SERVICE BULLETIN

EINFÜHRUNG EINES NEUEN ÖLMESSTABES BEI ROTAX® MOTOR TYPE 912 UND 914 (SERIE)

SB-912-040 R1

SB-914-026 R1

Ölmeßstab, neue Ausführung

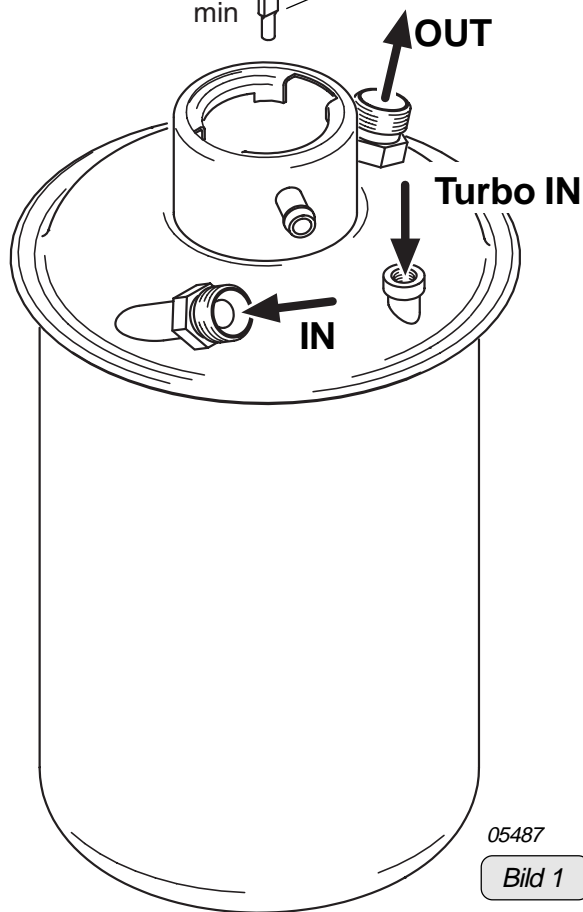
Es wurde festgestellt, dass aufgrund von Weiterentwicklungen und damit veränderten Eigenschaften der Öle, es unter bestimmten Bedingungen zu einem langsameren Rücklauf des Öles vom Kurbelgehäuse in den Öltank kommen kann. Dadurch könnte es möglicherweise im Öltank zu einem Abfall des Ölstandes unter das Minimum kommen. Aufgrund dieser Tatsache wurde der Minimum Ölstand angehoben und ein neuer Ölmeßstab mit angepaßter Ölstandsmarkierung eingeführt.

- Ölmeßstab TNr. 956150 entfernen und durch neuen Ölmeßstab TNr. 956151 ersetzen.
 - Ölstand gemäß SI-27-1997 Ölstandskontrolle (letztgültige Ausgabe) prüfen.
 - Ölverrat gegebenenfalls ergänzen.
- ◆ **HINWEIS:** Durch die Änderung des Ölmeßstabes wurde das Minimum des Ölniveaus um ca. 40 mm angehoben und der Wert zwischen „min.“ und „max.“- Marke auf 30 mm (ca.0,45 Liter) eingegrenzt.
- Originalbetriebszustand des Luftfahrzeuges wiederherstellen.
 - Minuspol der Bordbatterie anklemmen.

Bild Nr.	Neue TNr.	Menge/Motor	Bezeichnung	Alte TNr.	Verwendung
1	956151	1	Ölmeßstab	956150	Öltank
